軽 微 な 変 更 等 確 認 願
(第二回)

開発事業の名称	ニッカウキスキー原酒増産工事		
事業区域の位置	仙台市青葉区ニッカ 1、2、新川字滝倉 1、2、3、4、5・4、6、7、作並字戸崎 35-1、35-13、35-14、35-15、35-19		
変更しようとする事項	変更前： 別紙 1（開発事業計画の内容） 別紙 2（予定建築物一覧表）のとおり 事業場名称＝ニッカウキスキー株式会社 仙台工場		
	変更後： 別紙 1（開発事業計画の内容） 別紙 2（予定建築物一覧表）のとおり 事業場名称＝ニッカウキスキー株式会社 仙台 宮城峡蒸溜所		
変更予定年月日	令和 8 年 7 月 13 日		
変更する理由	貯蔵庫 1 の計画詳細化に伴う建築面積の低減（建築面積：約 3,540 m ² →約 2,725 m ² ）。それに伴う、造成計画（30cm 以上の切盛土）の変更（面積：約 491.5 m ² →約 232 m ² ）。工場をニッカウキスキーブランドの魅力を発信するための重要拠点と位置づけ、国内外のお客さまに分かりやすく伝わるように事業場名称を変更した為。		
連 絡 先	住 所	仙台市青葉区ニッカ 1 番地	
	担当者	所属：ニッカウキスキー株式会社 エンジニアリング部	電話：022-395-2111
		氏名：前之園 俊	Fax：022-395-2861

予定建築物一覧表（ニッカウキスキー原酒増産工事）

(5) 土地利用計画図
S=1:2000

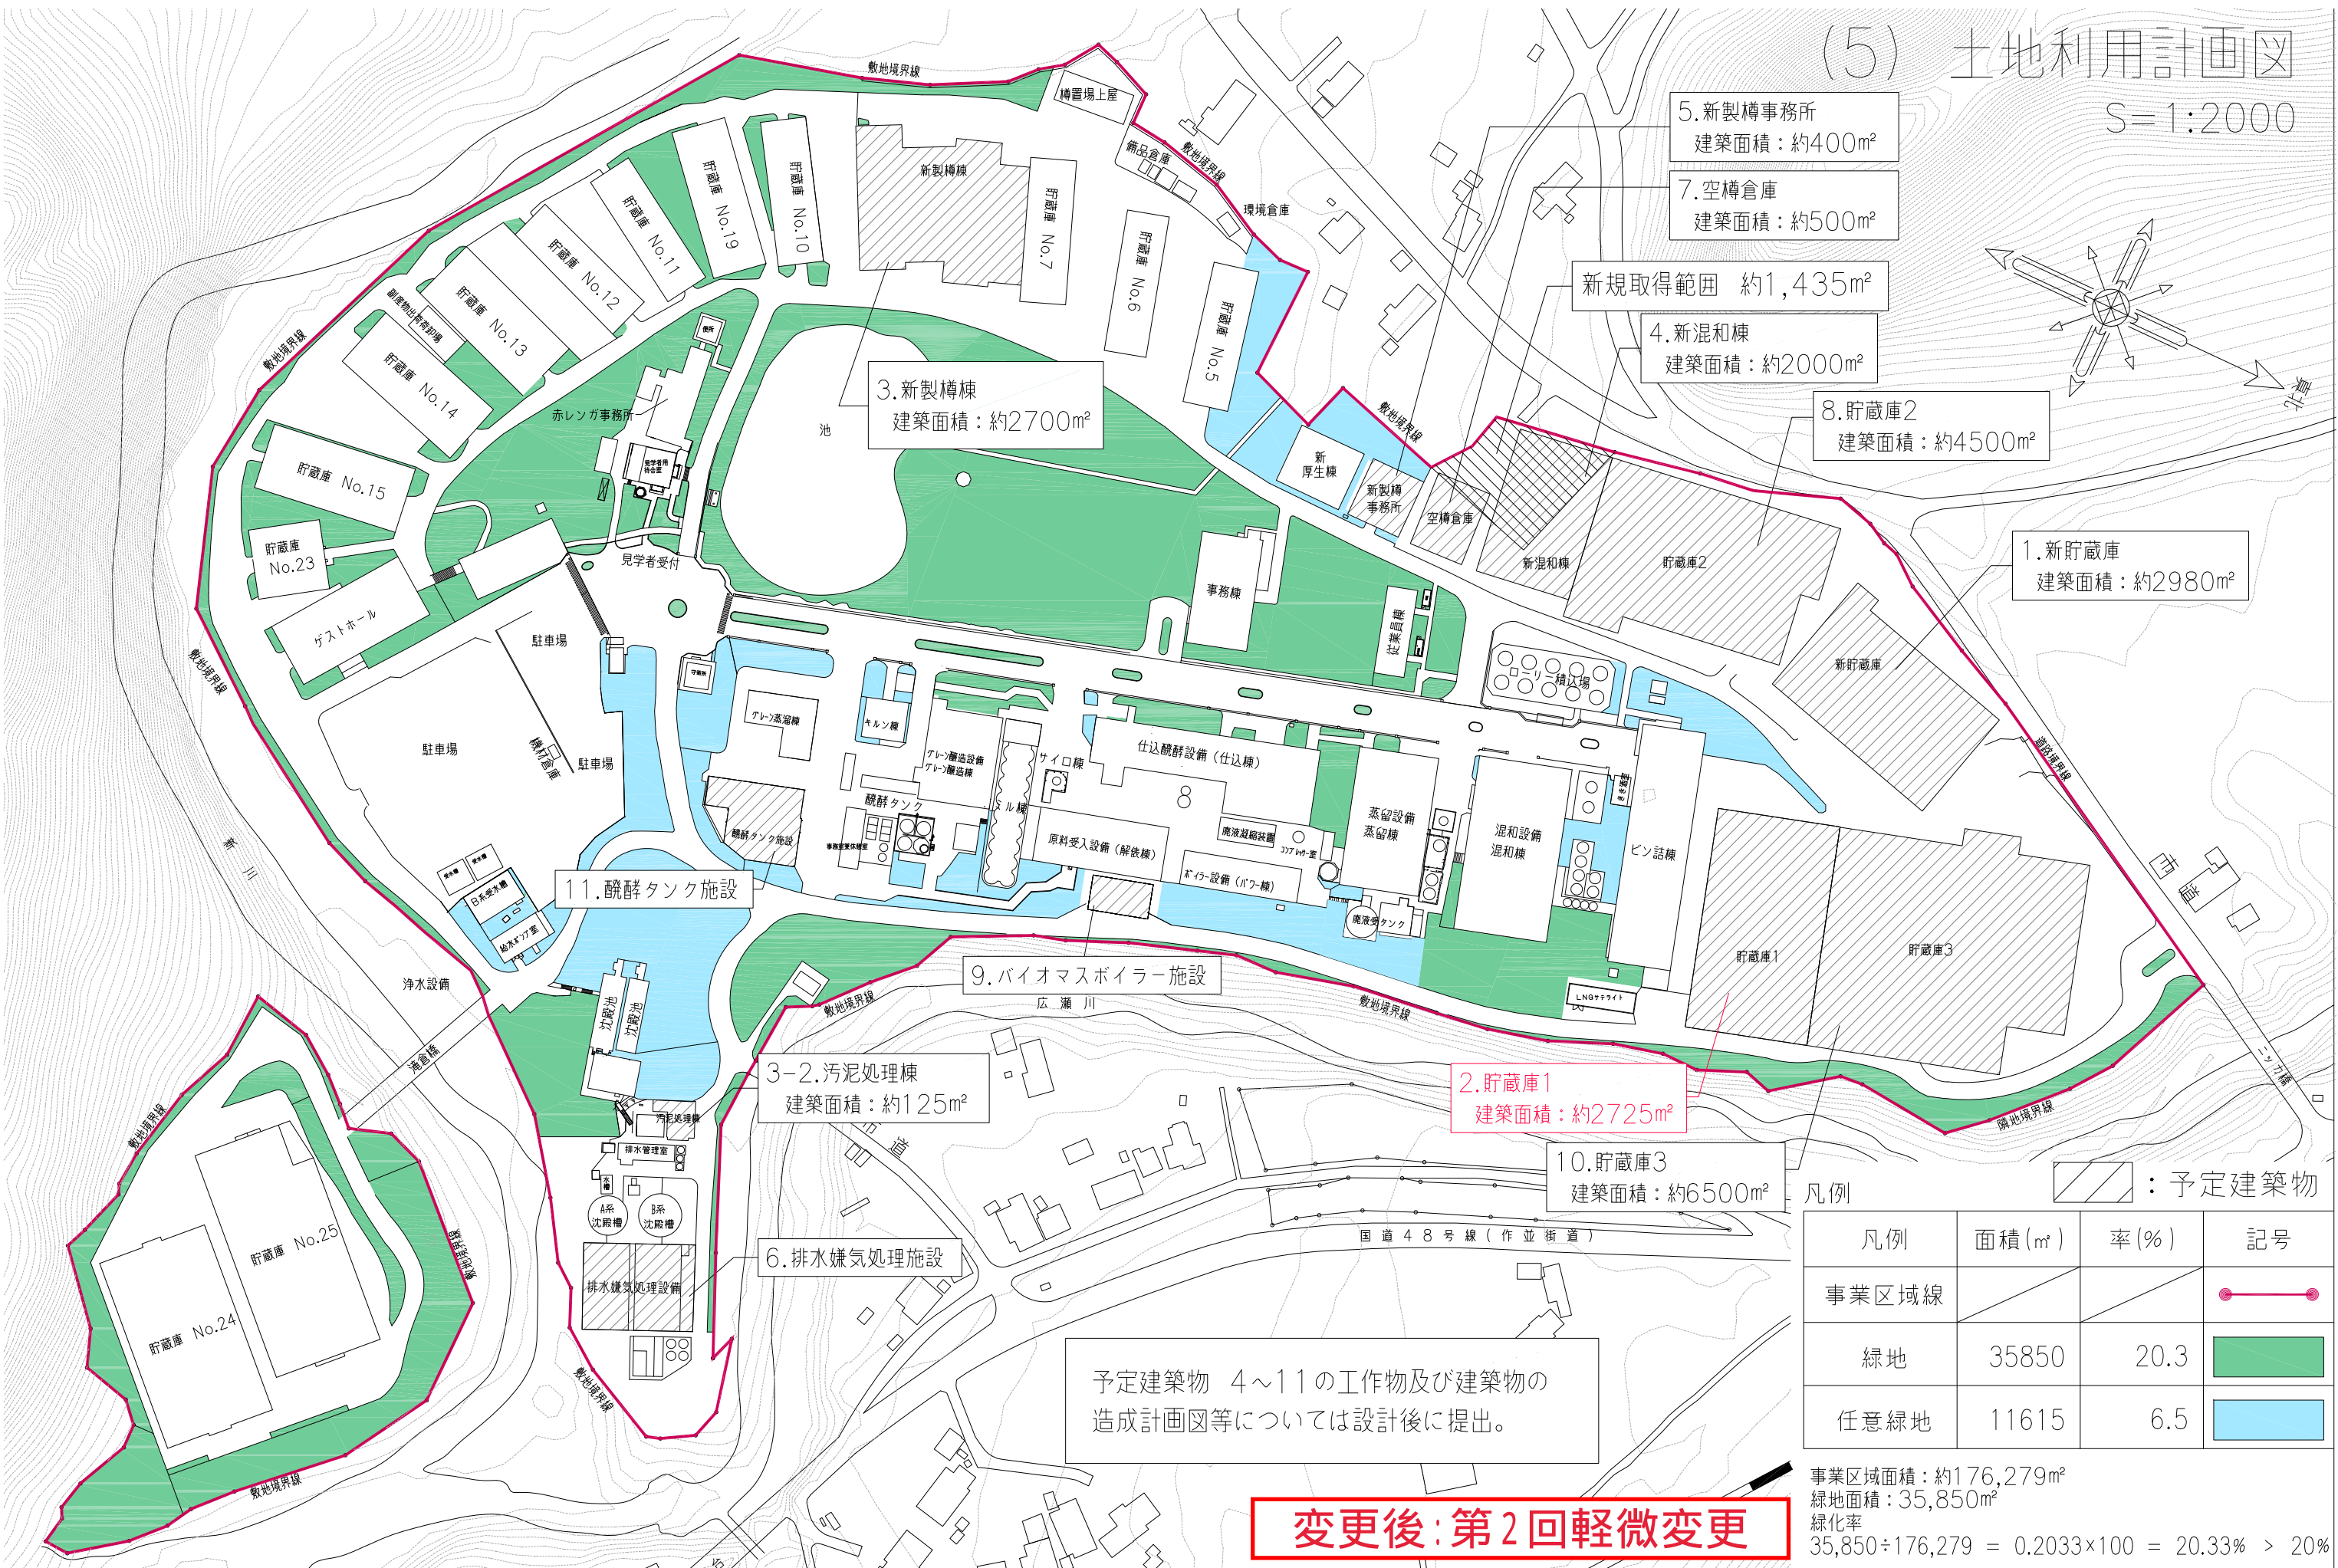
変更後：第2回軽微変更
